ALLEGATO TECNICO

OGGETTO:
COMPLESSO, I.P.P.C. DENOMINATO DISCARICA PER RIFIUTI NON
PERICOLOSI, SITA' IN LOCALITA' CALOGNA DEL COMUNE DI
SOLETO (AI)

MODIFICA NON SOSTANZIALE

RICHIESTA INTERAZIONI PROVINCIA DI ALESSANDRIA 2 MAGGIO 2024

**Planimetria della copertura finale
SITUAZIONE EX ANTE ASSESTAMENT**
Sezioni T-T e R-R (lungo elettrodotto)

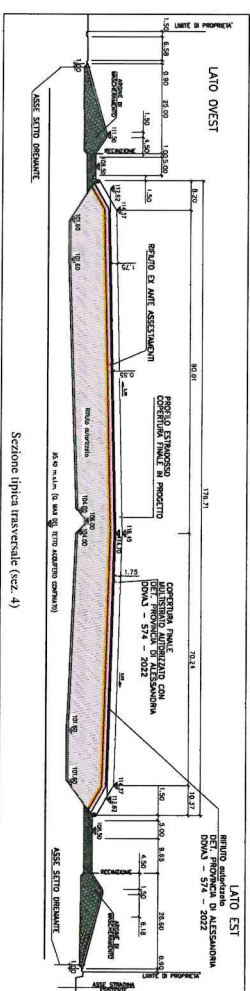
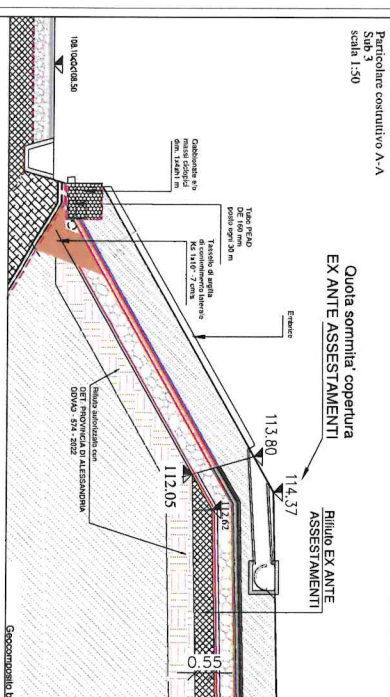
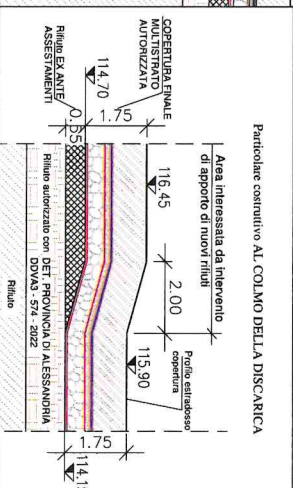
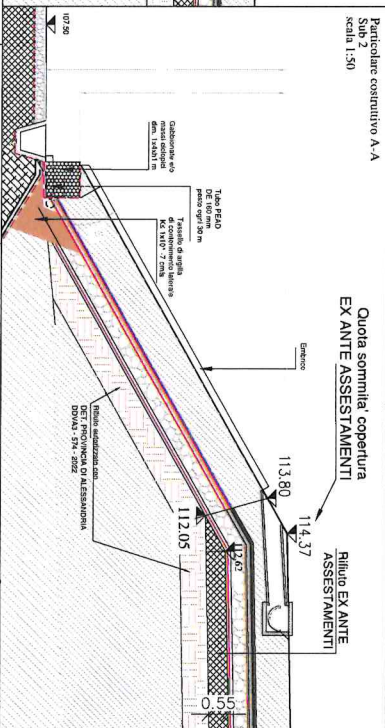
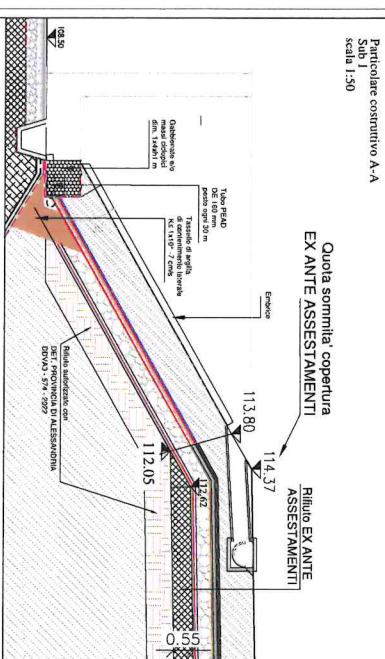
6. L'incremento di volumetria deve essere realizzato mediante l'innalzamento della quota massima di conferimento rifiuti di m **0,55 limitatamente all'area di discarica di 53.7354 mq** corrispondente ai lotti precedentemente individuati come **Lotti n. 1,2 e 3** (parziale) così come indicata nella planimetria allegata (RIF. ALLEGATO 1).

7. La quota massima di conferimento rifiuti per l'area sopra indicata è pari a 114.15 m s.l.m. + 0.55 m = **114,70 m s.l.m.**
A riguardo ARAL deve trasmettere, entro il **15 giugno 2024**, una planimetria relativa alle quote massime finali raggiunte dai rifiuti al termine dei conferimenti.

Sezioni tipologiche
situazione EX ANTE ASSESTAMENTI

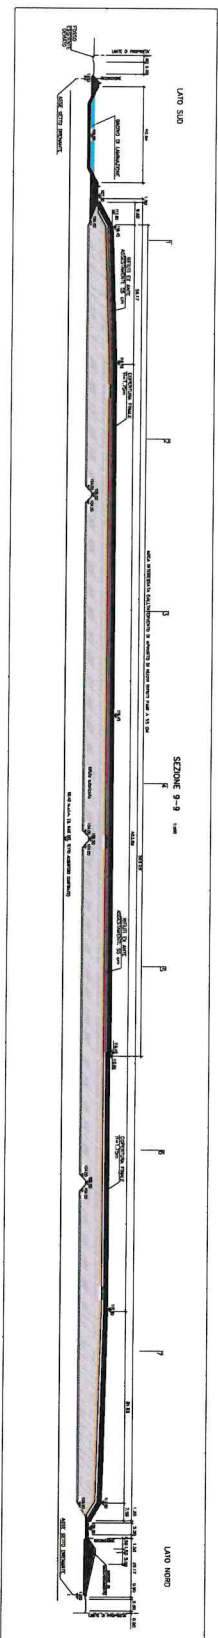
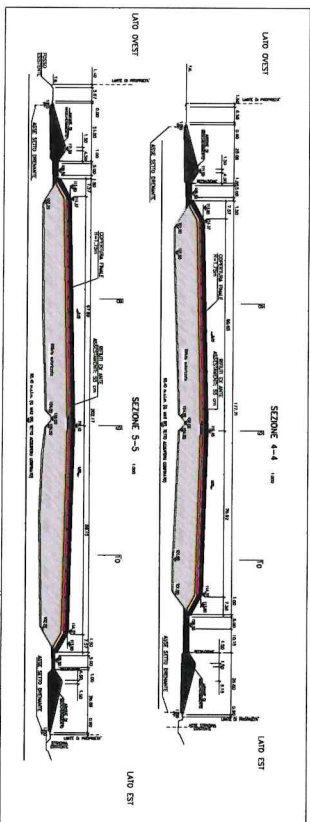
9. La stratigrafia della copertura superficiale finale approvata con determinazione dirigenziale DDVA3 - 574 – 2022, Prot. Gen. N. 41739 del 29.07.2022 rimane invariata. I particolari costruttivi relativi alla realizzazione della copertura finale a seguito dell'incremento volumetrico autorizzato sono riportati in ALLEGATO 2

10. La quota massima a completamento della copertura superficiale finale, limitatamente all'area oggetto dell'incremento volumetrico, è pari a **116,45 m s.l.m.** (RIF. ALLEGATO 3)

Nome tavola:
*Raffronto particolari costruttivi
situazione autorizzata e
situazione di progetto ex ante*

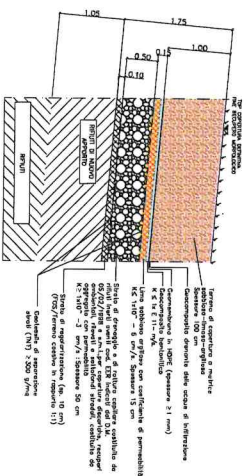
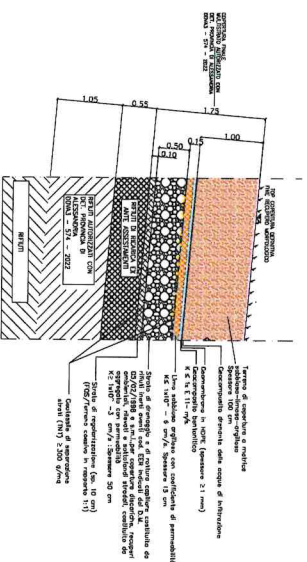
12. Al completamento dell'abbancamento dei rifiuti di cui al presente provvedimento ARAL deve provvedere alla stesura dello strato di regolarizzazione e alla posa temporanea di una geomembrana in LDPE per la copertura finale provvisoria (RIF. ALLEGATO 4).

a) Sullo stato di geologizzazione si procederà alla posa temporanea di una geomembrana in LDPE per la copertura finale provvisoria. Dopo circa due anni la geomembrana verrà rimossa e si procederà alla copertura finale definitiva aggiungendo gli ulteriori strati di progetto, rimodellamento e risagomatura del plateau secondo le quote di progetto.

a) Sullo stato di regolamentazione si procederà alla posa temporanea di una geomembrana in LDPE per la copertura finale provvisoria. Dopo circa due anni, la geomembrana verrà rimossa e si procederà alla copertura finale definitiva aggiungendo gli ulteriori strati di progetto, rimodellando e risagomatura del plateau secondo le quote di progetto.
